柏崎市長  
櫻井 雅浩 様

東京電力ホールディングス株式会社  
執行役員 柏崎刈羽原子力発電所長  
設楽 親

### ご要請に対する回答について

# 荒浜側洞道内のケーブル火災について

# KK 荒浜側立坑付近の洞道ケーブル火災 断面図

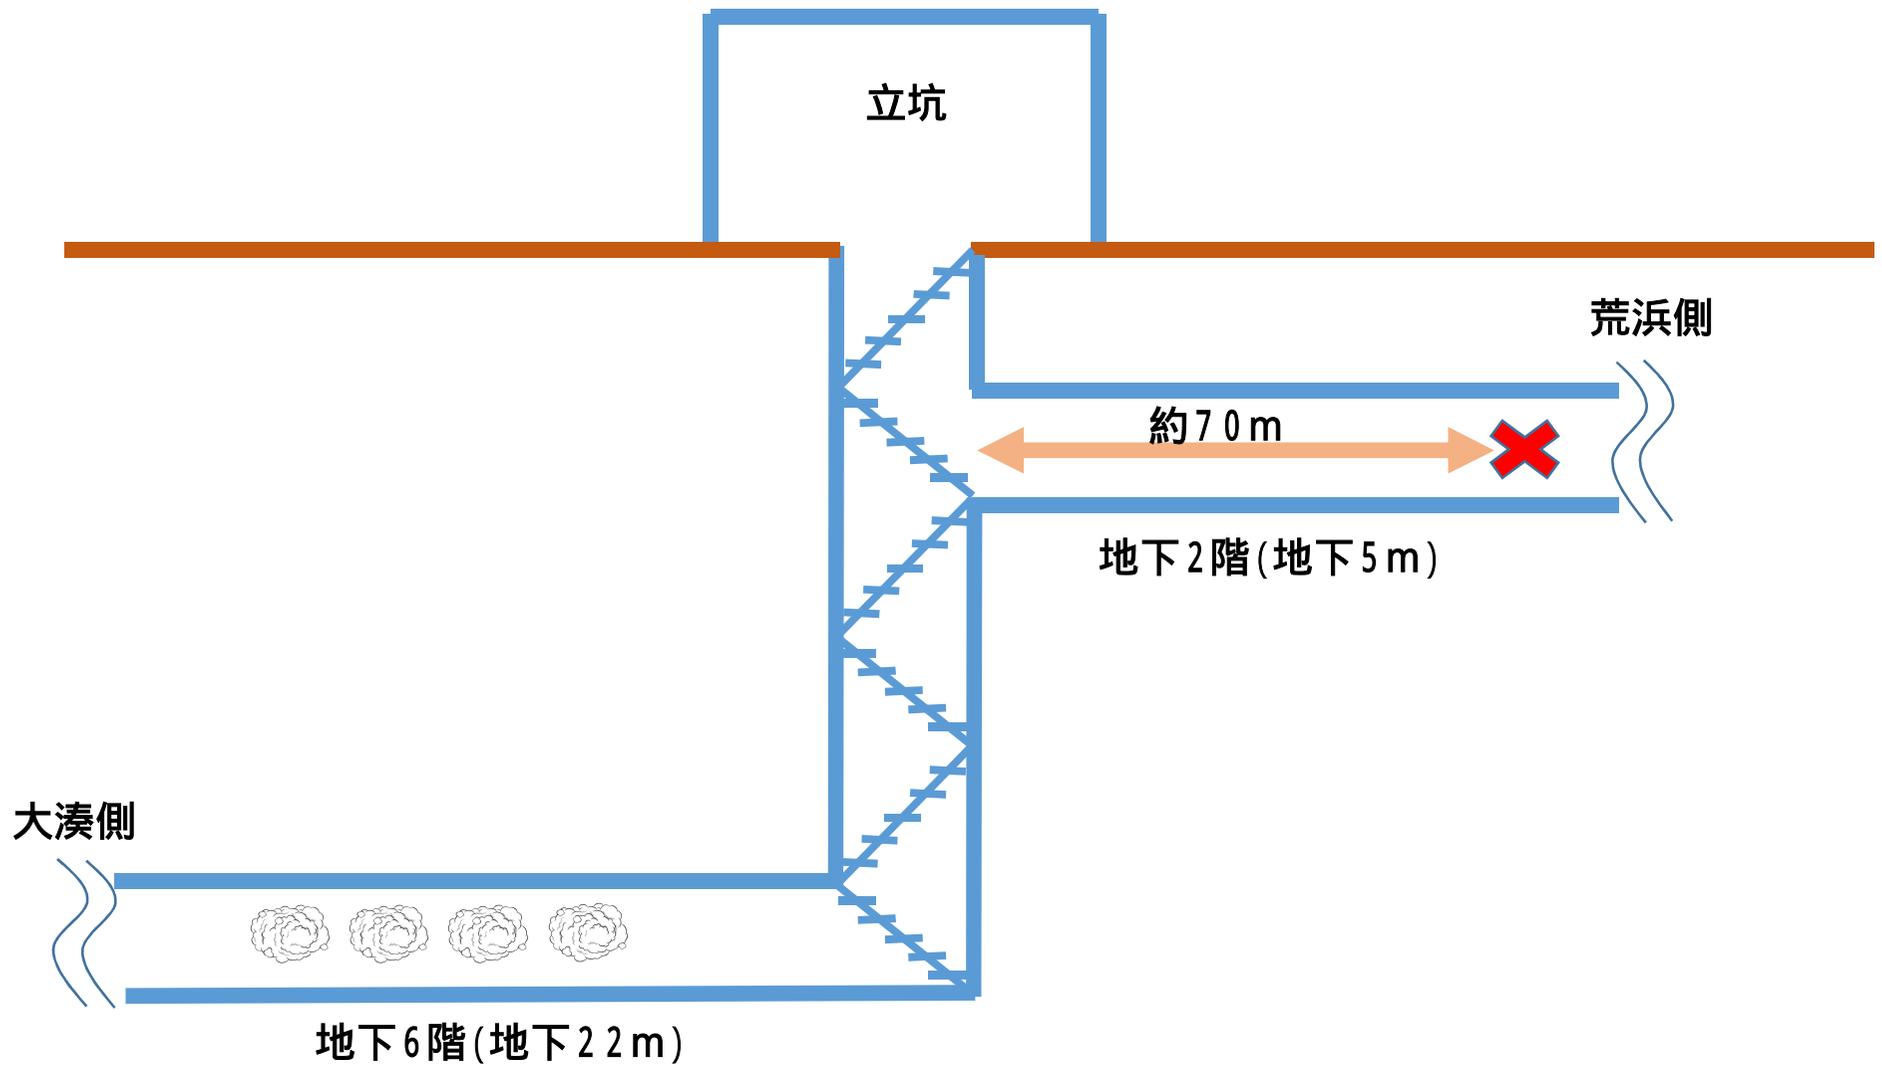
荒浜側立坑付近ケーブル洞道 概略図

- 6:00 1号機中操制御室に6.9kV母線地絡過電圧等の警報発生
- 6:05 電力ケーブル洞道温度監視(温度高)警報が5号機中央制御室にて発報し、当直員が現場確認へ出動
- 6:28 立坑内に煙(外からは見えず、坑内のみ)が見えたとのこと
- 6:31 公設消防へ119番通報
- 6:38 現場にて1号機当直員が地絡の解消を確認
- 6:40 東電フェニックス(構内常駐の自衛消防隊)4名が現場到着
- 6:52 公設消防が同現場到着
- 6:59 通電している関連の電源ケーブルの停止操作開始
- 7:10 公設消防立坑内に入域
- 8:45 公設消防によるケーブル洞道内にて「ケーブル溶融箇所の発見」及び「鎮火の確認」
- 9:00 公設消防による「火災」判定
- 9:27 警察の現場検証にて「事件性なし」と判断。

- 当該ケーブルの接続部から絶縁破壊し地絡・短絡に至ったが、保護回路により自動的に遮断され、難燃ケーブルのため自己消火し、他のケーブルへの延焼は無かった。
- 火災発生付近の全てのケーブルは、安全重要度クラス3以下であり、プラントの事故防止及び影響緩和に直接寄与する設備ではない。
- 火災当日は、ケーブルを介して使用している負荷はなく、ケーブルにはほとんど電流は流れていない状況であった。
- 今後、接続部を切出して原因調査を行い、来年1月末を目途に原因と対策についてとりまとめる予定。

# (添付資料1) 荒浜側洞道内のケーブル火災 調査スケジュール

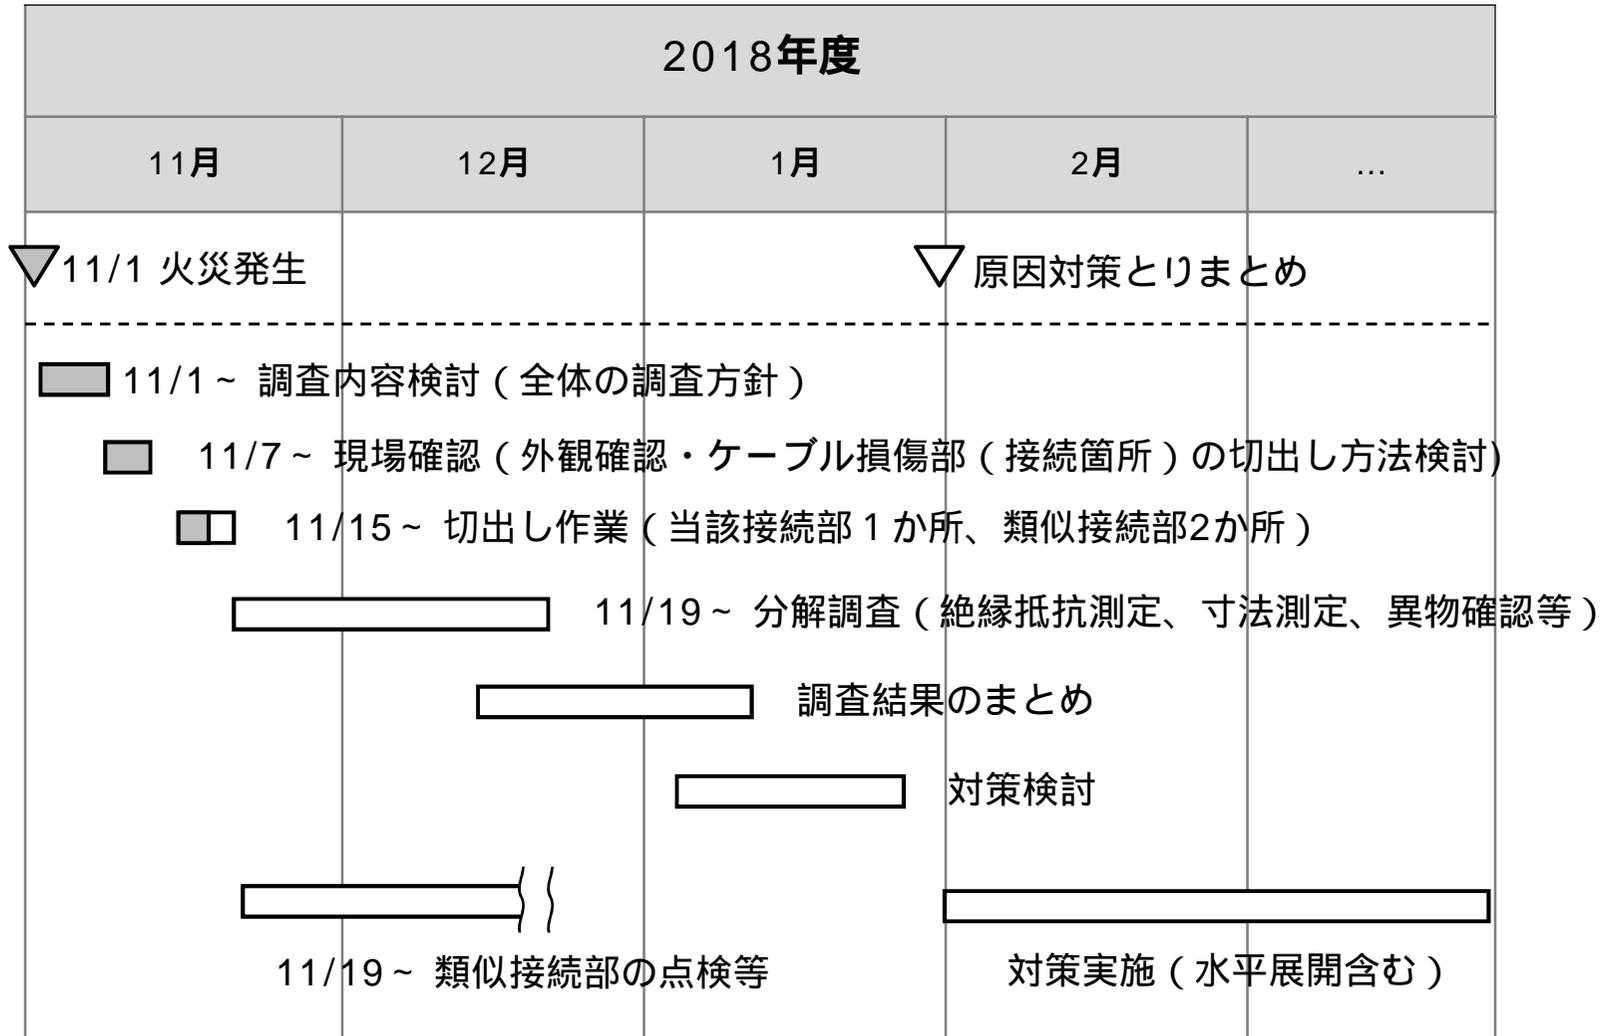
調査の進捗状況としては、損傷部の分解調査のための切出し方法の検討及び類似調査個所の選定が終了し、昨日11月15日より切出し作業を行い、11月19日より分解調査に着手する予定です。

(添付資料1参照)

分解調査及び類似接続部の点検等については、調査状況を踏まえて見直す場合あり。

## (添付資料2) 火災発生付近のケーブル敷設状況

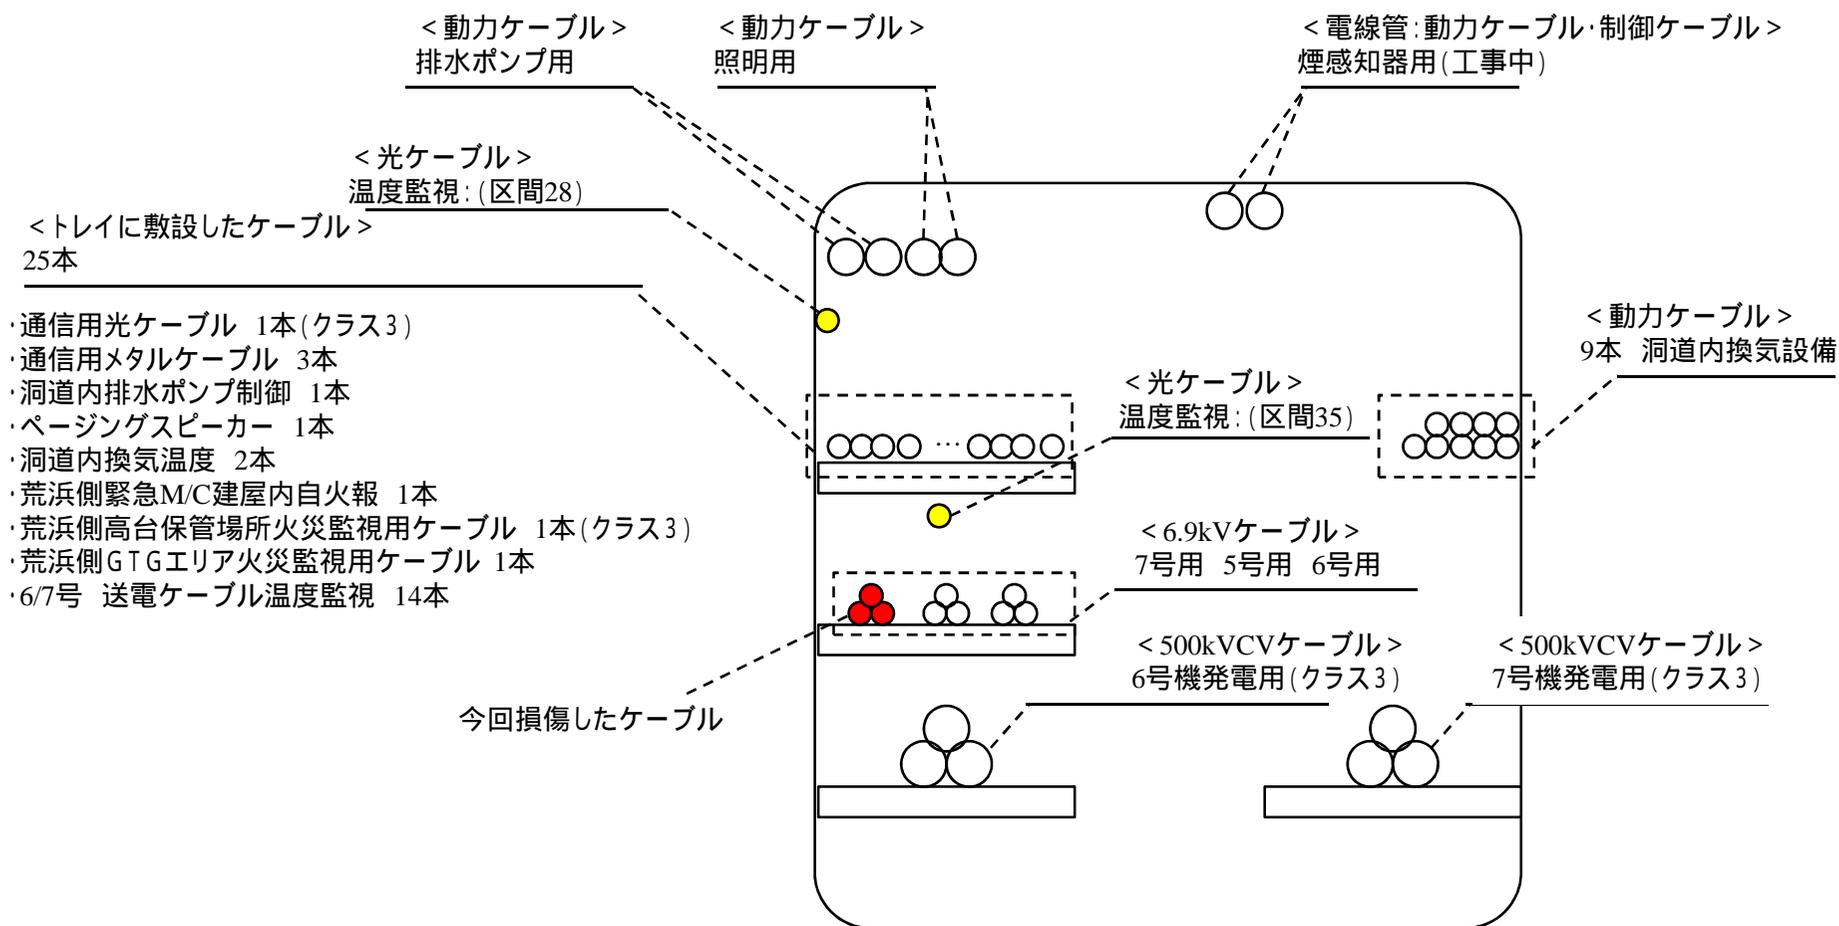
・同じ洞道に敷設している送電用ケーブル他は難燃性であるのか。

- ・所内通信用ケーブル
- ・屋外火災感知設備用ケーブル
- ・洞道内の照明設備、排水設備、換気設備、火災感知設備等のケーブル（添付資料2参照）

同じ洞道に敷設している送電用ケーブル他は難燃性です。

火災発生付近の全てのケーブルについては、安全重要度クラス3以下のケーブルであり、プラントの事故防止及び影響緩和に直接寄与する設備ではない。
